高速増殖原型炉もんじゅ原子炉設置変更許可申請書
添付書類の一部補正について

高速増殖原型炉もんじゅ原子炉設置変更許可申請書
(原子炉施設の変更)
添付書類の一部補正の概要

平成14年4月12日

プラント条件の影響評価説明図

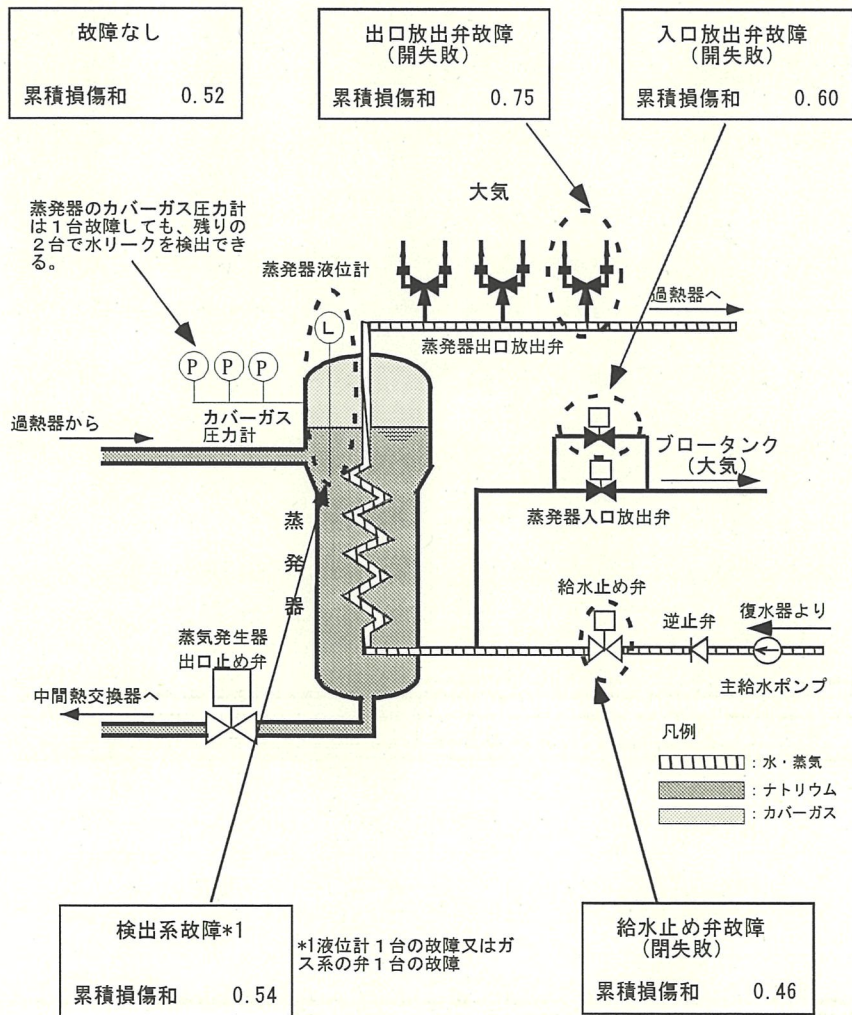
代表的な解析結果の例を下図に示す。

運転条件については、水・蒸気ブロー後の流量停滞時間が長くなる10%給水運転条件の場合が最も厳しい結果となる。このケースでは、累積損傷和が最大で0.52となる。

機器故障については、出口放出弁故障の場合が最も厳しい結果となる。このケースでも累積損傷和は0.75にとどまり、いずれも高温ラプチャが発生する条件には達しないことが確認された。
